③改善箇所説明図 (ファン破損)

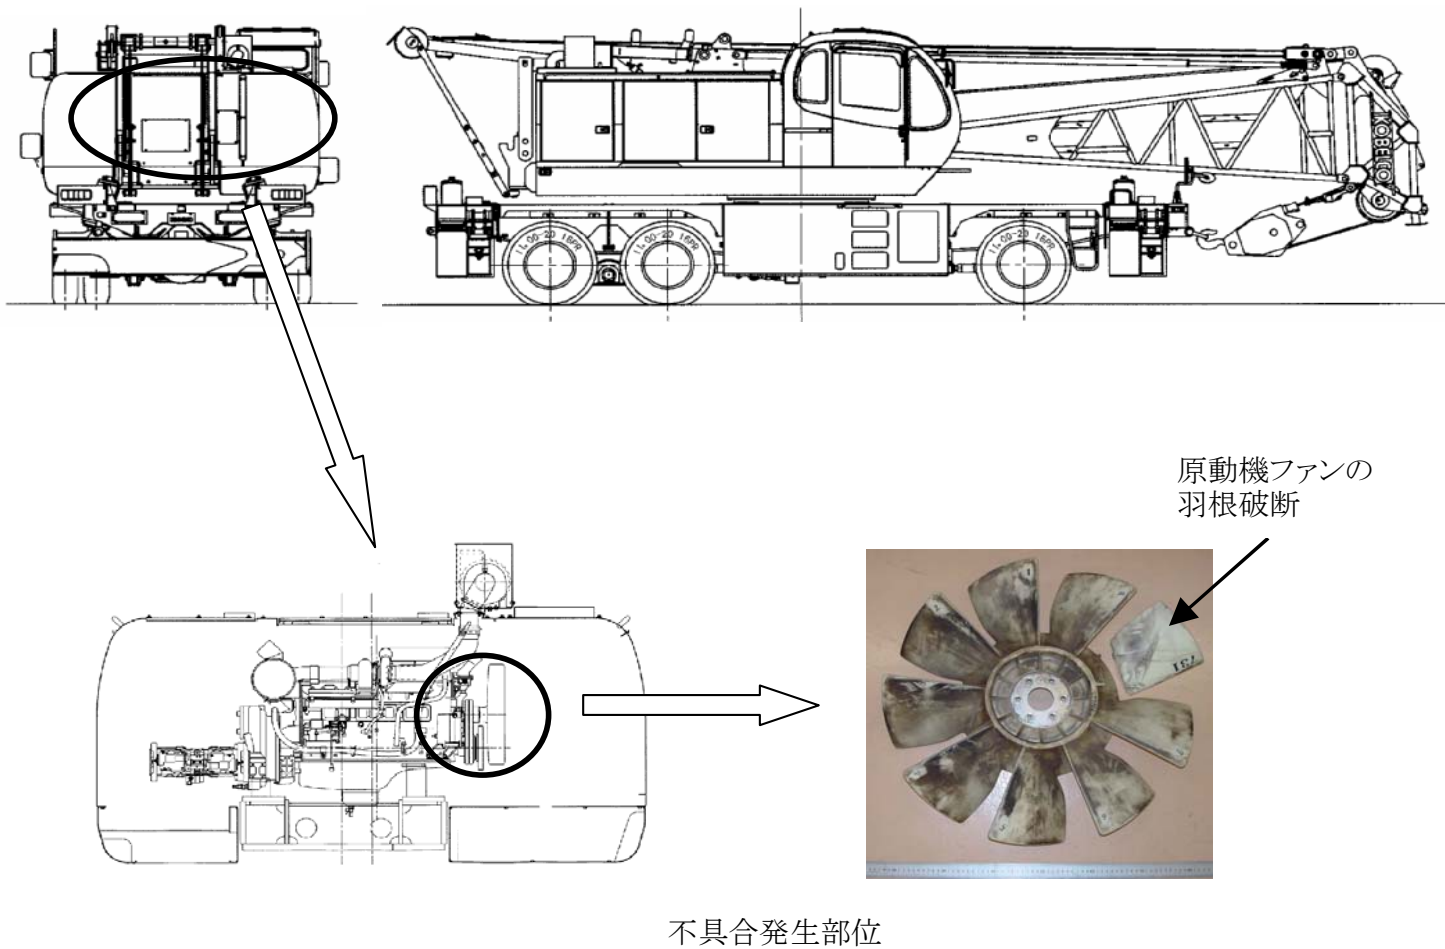
原動機の冷却ファンの材質が不適切なため、強度が不足しているものがある。そのため、連続使用によりファンの羽根が疲労破断し、破断した羽根がラジエータに当たることがあり、最悪の場合、ラジエータを損傷し冷却水が漏れ、冷却水温度が上昇するおそれがある。

全車両、原動機の冷却ファンを対策品と交換する。

ファンの材質

対策前 : ポリアミド

対策後 : ポリプロピレン

識別: 作業完了車には、ファンに赤ペイントを塗布する。
